3.2 手賀沼地区②手賀第二揚排水機場建設に係る施工計画及び仮設計画について

手賀第二揚排水機場 第1回設計業務打合せ議事録

外部技術者からの助言及び対応方針一覧 (手賀沼地区：手賀第二排水機場改修 第1回設計業務打合せ)

第1回打合せ資料

図 5-4-2 設計・施工上のまとめ図 (問題点)

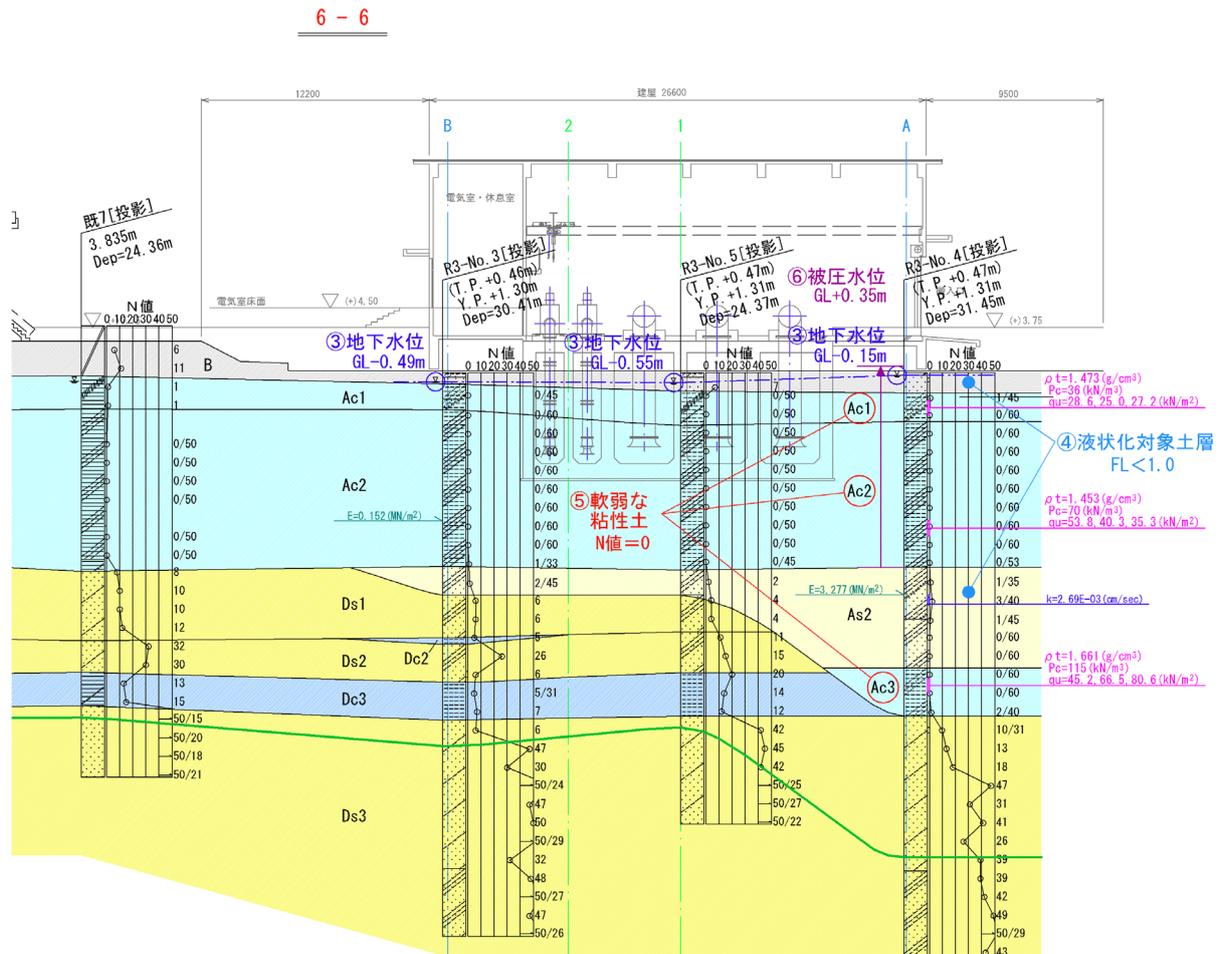
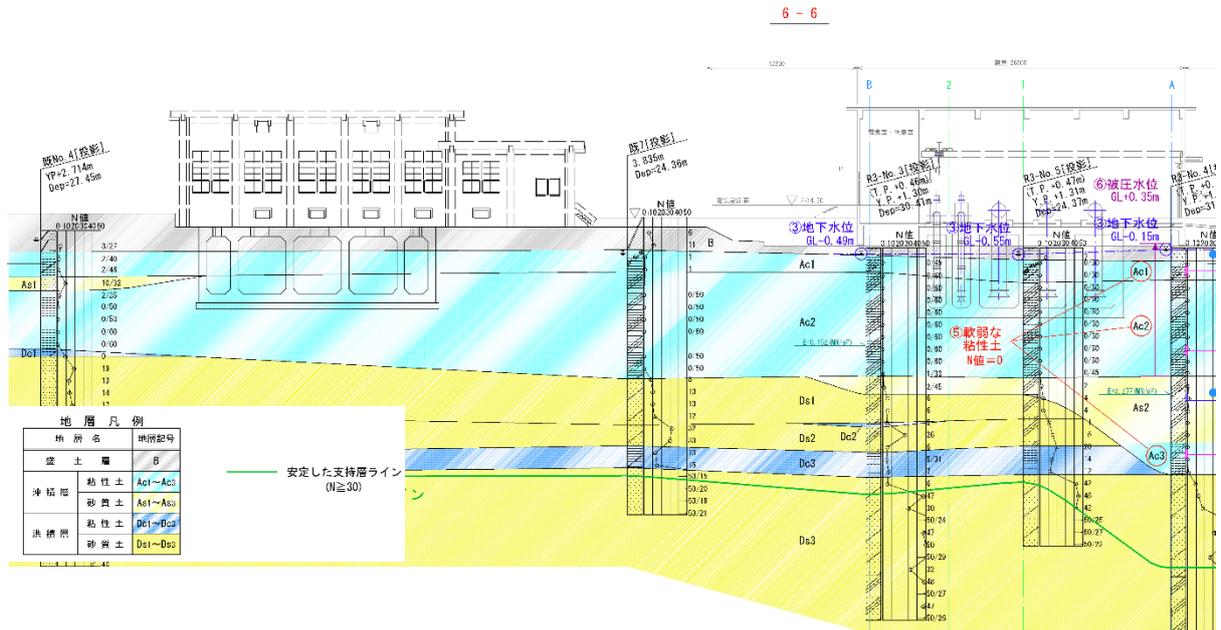
・支持層が安定して G.L.-20m 付近に分布している西側に構造物を配置することが望ましい。今後の調査として、配置決定後、あるいは、施工前に、構造物の東側でボーリング調査を実施して、支持層の分布深度を確実に確認することが提案された。

3-1案 地盤改良

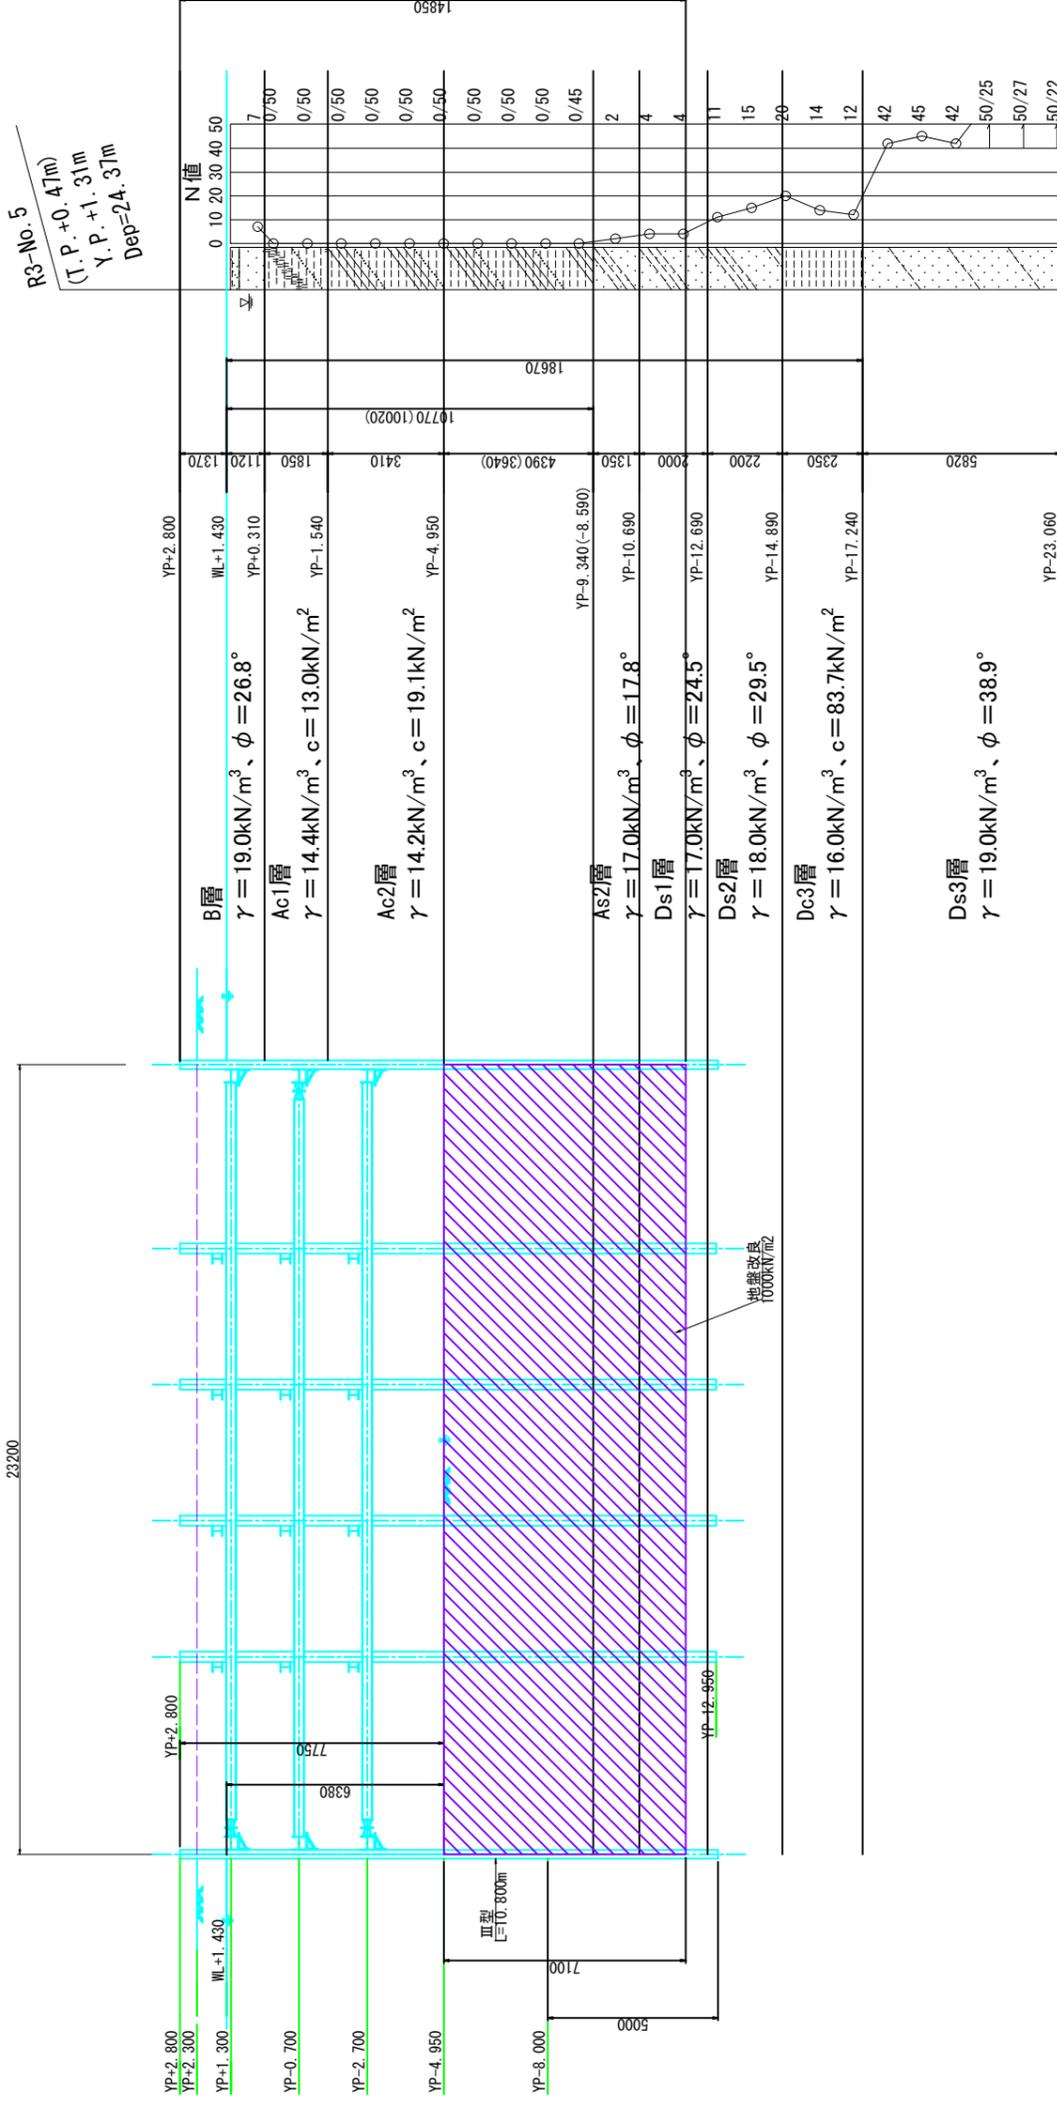
<p>3-1 案における地盤改良には、高圧噴射攪拌杭工法が適用されているが、手賀沼地区の軟弱地盤は、強度はないが粘性が強いことが予想されるため、均一な改良体を作りづらいのではないかと考えられる。改良がダムになり易いので、使用する材料については、特殊な高粘性土質用材料を設計段階から考えておく必要がある。土留め壁の際を除くと機械攪拌系の地盤改良の方が確実と思われる。具体的には、CDM工法やDJM工法等になるとと思われる。</p>
土技所	柱状攪拌だが、噴射系ではなく、攪拌翼で改良するものか。
望月	然り。
入江	3-2 案、3-3 案などの工法比較に入れている地盤改良は、小野田ケミコの SDM-Fit 工法か。この工法は、攪拌翼での混練と高圧噴射を組合わせた改良工法だが、先に話した通り、この地盤では高圧噴射で改良した範囲に不良部が生じる懸念もある。
■	SDM-Fit 工法は、併用タイプということか。
望月	然り。SDM-Fit 工法は、二軸式機械攪拌と超高圧ジェット攪拌を併用したハイブリット工法である。
■	この工法は、採用して良いのか。
入江	本地盤で適用する場合は十分な検討が必要になるとと思われる。
望月	機械式攪拌工法では、CDM 工法及び DJM 工法が挙げられる。
事業所	今回、53 ページの経済比較で計画しようとしているものはどれか。
■	3-2 案である。杭基礎で、地盤改良を行い、鋼矢板の長さを L=20.8m に収めることとしている。
事業所	53 ページの 4 案は、候補対象にはならないか。
土技所	53 ページの 4 案は、改良厚を約 3.5m にして土留め材を入れないパターンと、改良壁を薄くして土留め材を入れるパターンがあると思われるが、先程の 3-2 案の指摘によると、鋼矢板が抜けなくなることから、鋼矢板を全損とすると 4 案の方が安価ということか。
入江	<p>オーソドックスに考えると 4 案は無いと思う。本地盤の特殊性から地盤改良体が均一に造成されるかどうか、地盤改良の自立壁で本当に水を止められるかどうかの信頼性は低いと思われる。また、これだけの地盤改良を行うと大量の排泥が出るため、産廃処理により工事費が大幅に増える。</p> <p>掘削に関する意見としては、53 ページの 3-3 案を基本として、下の Dc3 層に安定した厚さが確認できれば、ここを不透水層としてソイル壁を施工することで水を遮断し、先行地中梁と底版改良を設けた上で掘削する計画が一般的であると思われる。また、提示された図では、鋼矢板が Dc3 層を突き抜ける形になっているが、Dc3 層を突き抜けると被圧水と呼ばれ込むため、ここまで入れる必要は無い。</p> <p>土留め工の切梁計画について、長辺方向の長さが約 40m あり、長大切梁となるため、本来はあまり有効ではない。用地等の制約をクリアできれば、グラウンドアンカー等、切梁を設置しない形を検討するのがよい。切梁や中間杭の総量を減らすこともできる。先行地中梁は格子状改良とすることが望ましい。</p>

■	4 案が良いのかと思ったが、均一に造成できるかどうかの信頼性が落ちるとのことか。
入江	改良の目的にもよるが、噴射系の地盤改良を行うには、非常に難しい地盤であ
